工程指示 / 要求簡箋(E.I.)

工程指示編號：EI / 0511 / 19

工程名稱：觀塘裕民坊

工程項目：幕牆 室外企身收口鋁板(大貨 T1-T5)(10-53F)

名稱	室外收口件拆圖	制圖	鞠宜芳	2019.4.15	修改	A	B
材料	3mm鋁	復核	謝永林	2019.4.20	日期	2019.4.30	2019.5.23
顏色	UCT803649 FXL-3	批准			圖號	APB-H20

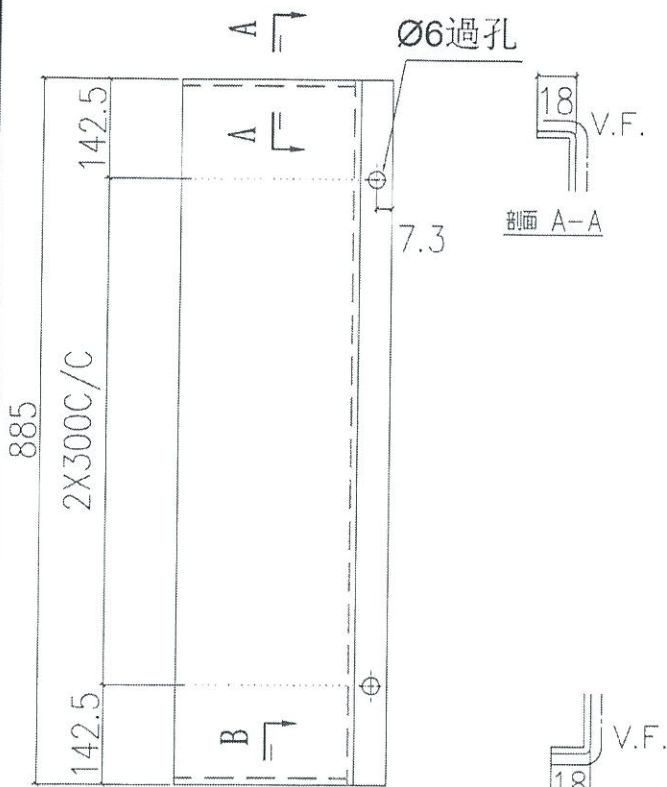
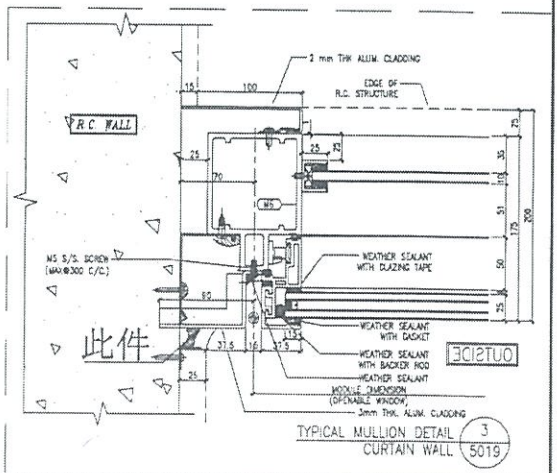
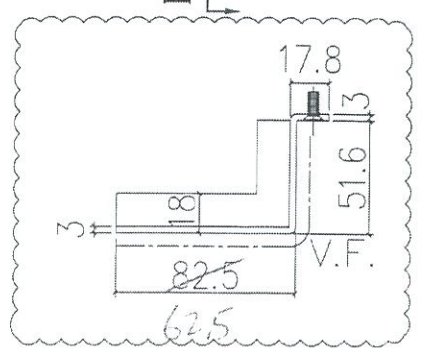
改用
APB-H20T375

197
依據EI/0570修改/新增
先做7-9F樣板層數量

名稱	室外收口件拆圖	制圖	鞠章芳	2019.4.15	修改	A	B
材料	3mm鋁	復核	謝永林	2019.4.20	日期	2019.4.30	2019.5.23
顏色	UCT803649 FXL-3	批准			圖號	APB-H20a

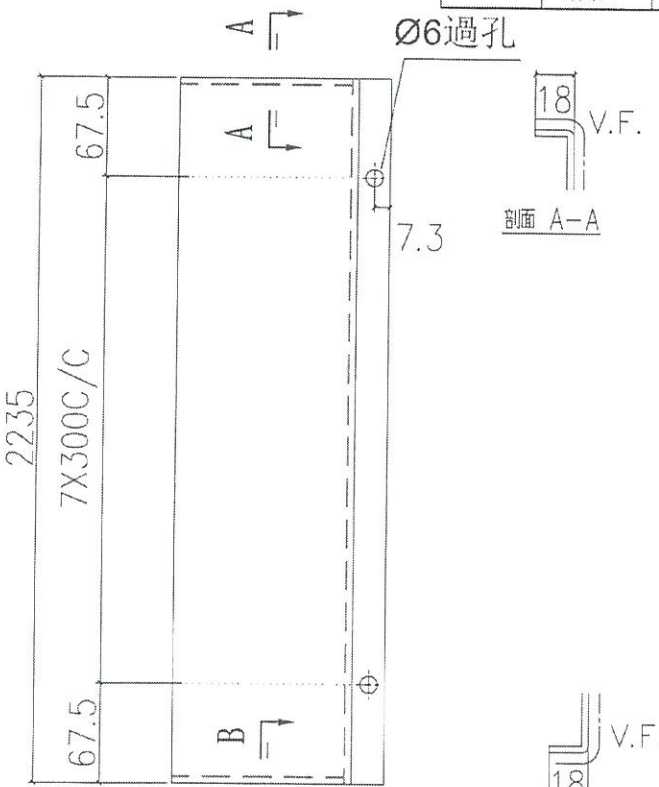
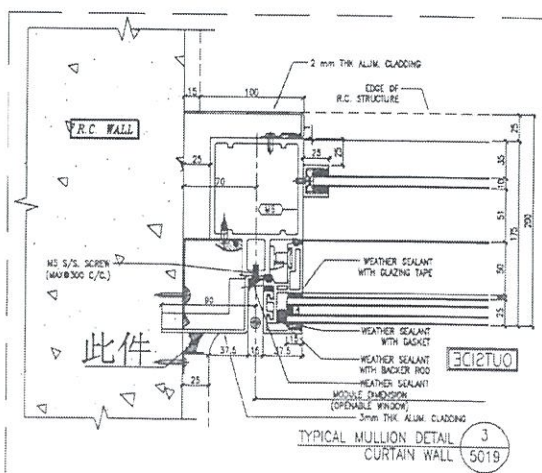
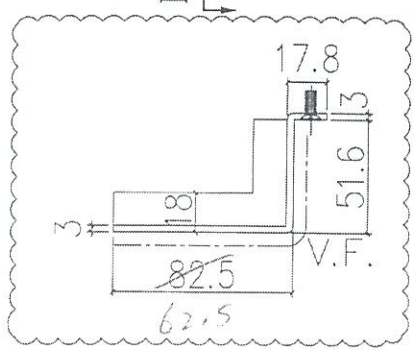
改用
APB-H20a T375

依據EI/0570修改/新增
先做7-9F樣板層數量

名稱	室外收口件拆圖	制圖	鞠章芳	2019.4.15	修改	A	B
材料	3mm鋁	復核	謝永林	2019.4.20	日期	2019.4.30	2019.5.23
顏色	UC'803649 FXL-3	批准			圖號	APB-H20b

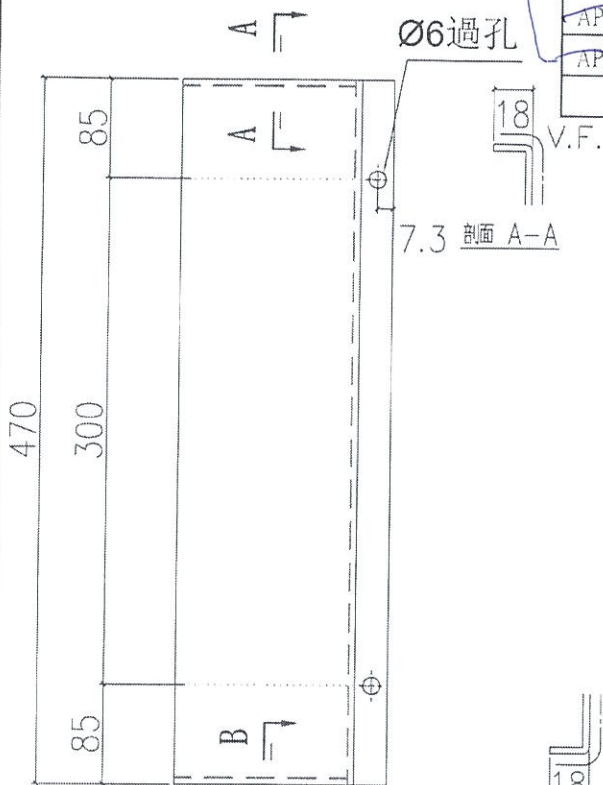
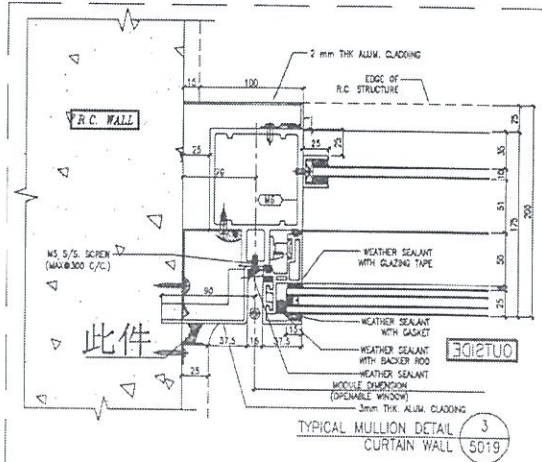
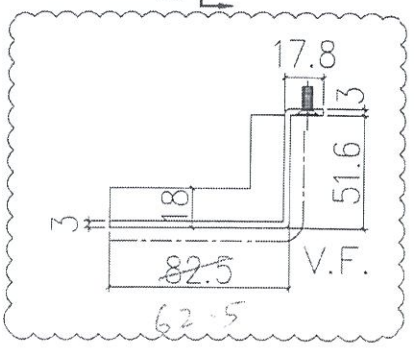
改用
APB-H20b(375)

依據EI/0570修改/新增

名稱	室外收口件拆圖	制圖	鞠章芳	2019.4.15	修改	A	B
材料	3mm鋁	復核	謝永林	2019.4.20	日期	2019.4.30	2019.5.23
顏色	UCT803649 FXL-3	批准			圖號	APB-H20c

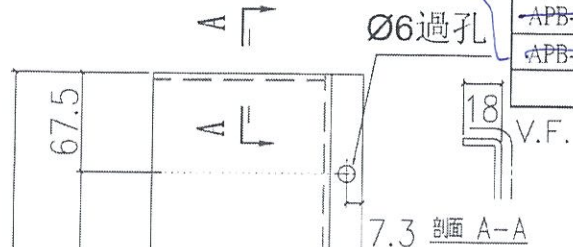
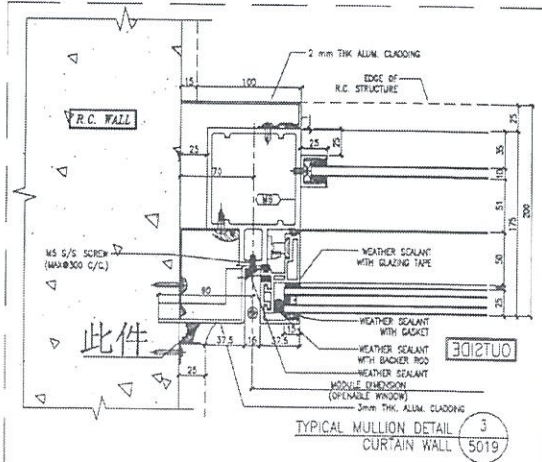
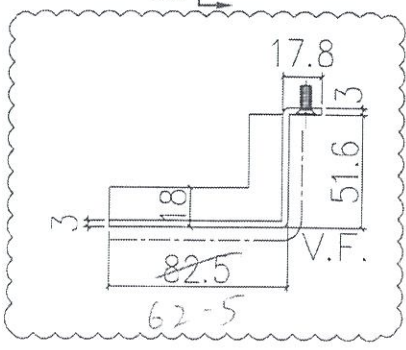
28用
APB-H20c T35

依據EI/0570修改/新增

名稱	室外收口件拆圖	制圖	鞠章芳	2019.4.15	修改	A	B
材料	3mm鋅	復核	謝永林	2019.4.20	日期	2019.4.30	2019.5.23
顏色	UCT803649 FXL-3	批准			圖號	APB-H20cR

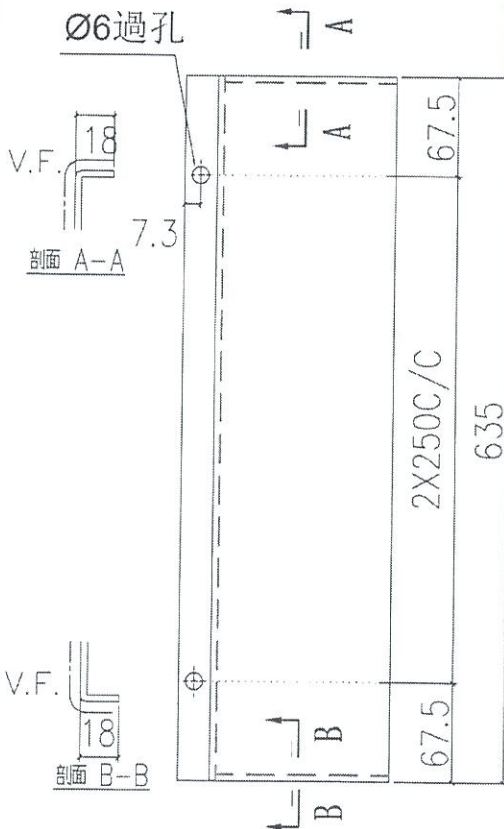
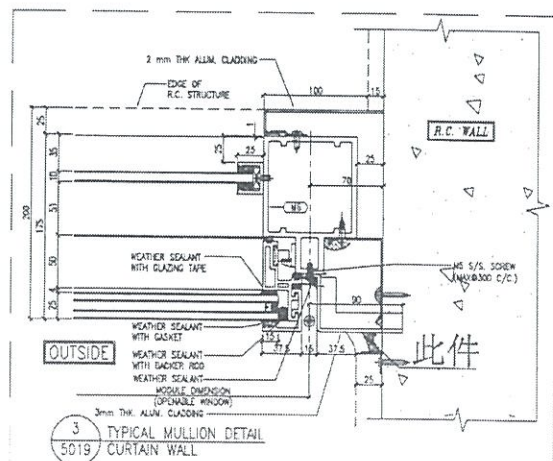
改用
APB-H20cRT3T5

依據EI/0570修改/新增

名稱	室外收口件拆圖	制圖	鞠章芳	2019.4.15	修改	A	B
材料	3mm鋁	復核	謝永林	2019.4.20	日期	2019.4.30	2019.5.23
顏色	UCT803649 FXL-3	批准			圖號	APB-H20T375

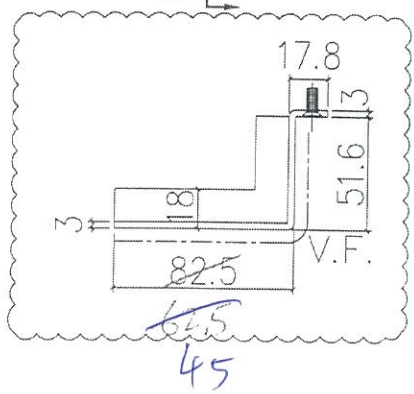
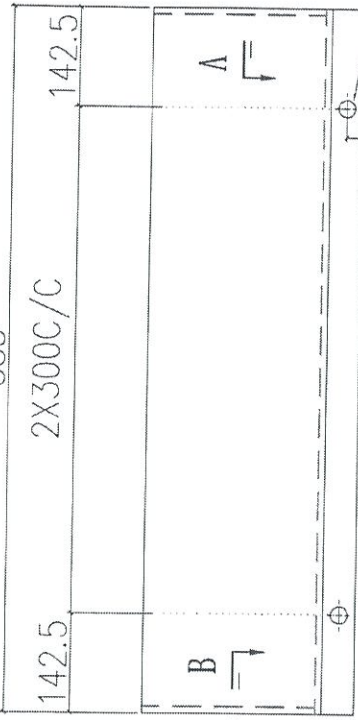
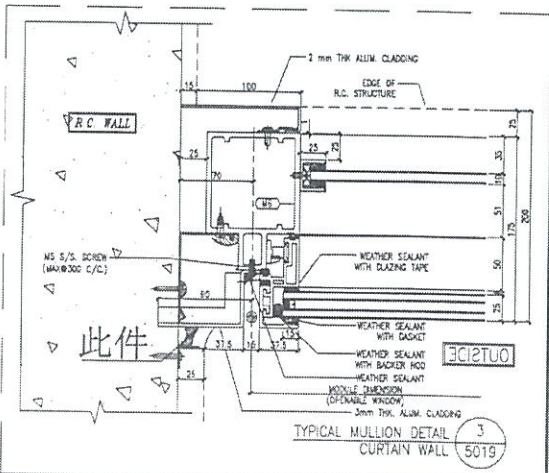
B 版請留意: 1) 按地盤覆尺，T3 位置牆邊收口(H20 款)全部要改短做 45，現修改加工圖
2) 修改 T3CW/J-2 收口款式，用 3/5019，已在此版增加數量

1 40 T3CWJ-2 7-26F, 27-51F 新增位
316件

依據EI/0570修改/新增
先做7-9F樣板層數量

名稱	室外收口件拆圖	制圖	鞠章芳	2019.4.15	修改	A	B
材料	3mm鋁	復核	謝永林	2019.4.20	日期	2019.4.30	2019.5.23
顏色	UCT803649 FXL-3	批准			圖號	APB-H20a T375

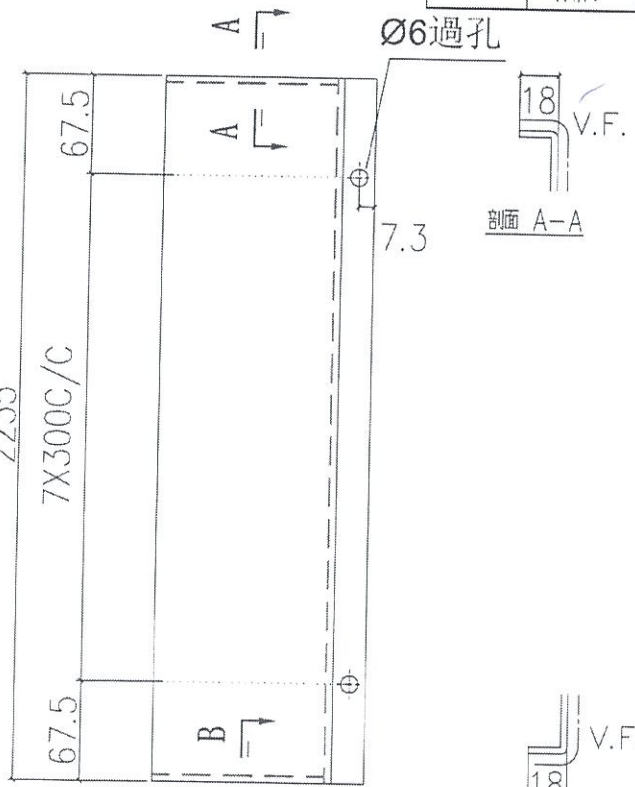
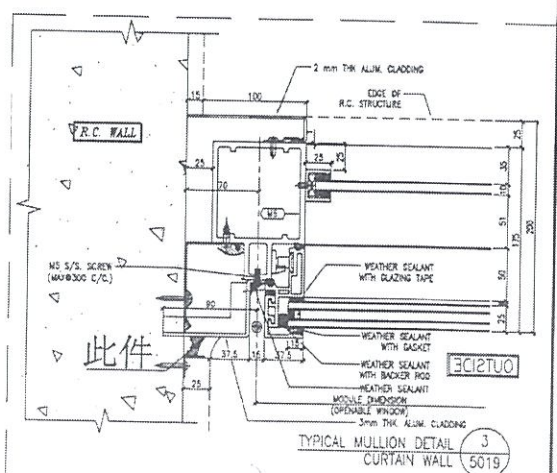
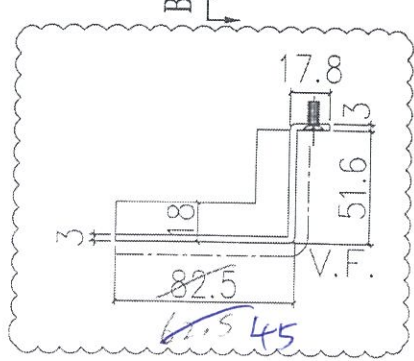
39 T3CW-2 7-26F,28-49F

依據EI/0570修改/新增
先做7-9F樣板層數量

名稱	室外收口件拆圖	制圖	鞠章芳	2019.4.15	修改	A	B
材料	3mm鋁	復核	謝永林	2019.4.20	日期	2019.4.30	2019.5.23
顏色	UC7803649 FXL-3	批准			圖號	APB-H20b T375

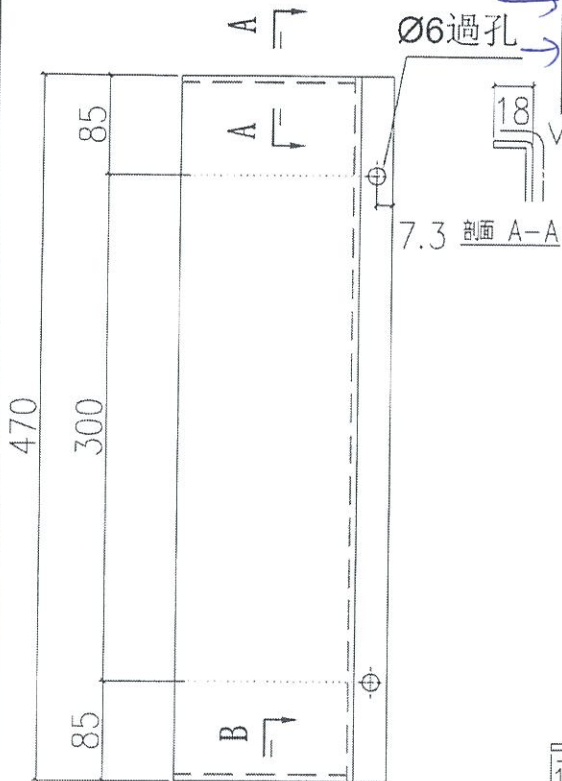
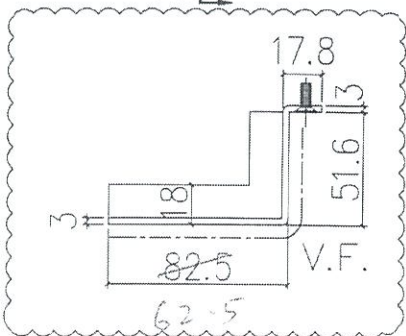
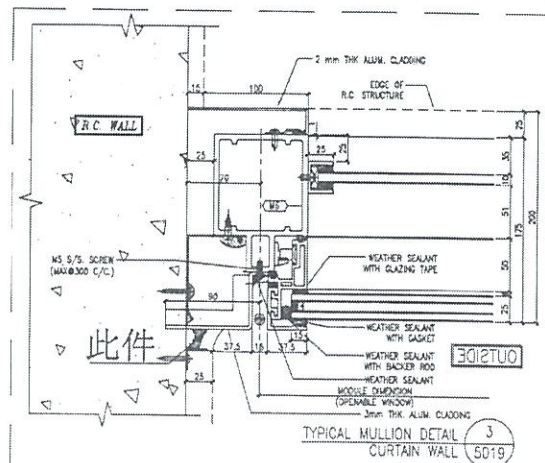
V.F. APB-H20b T375 1 T3CWJ-2 27F

依據EI/0570修改/新增

TYPICAL MULLION DETAIL CURTAIN WALL 3/5019
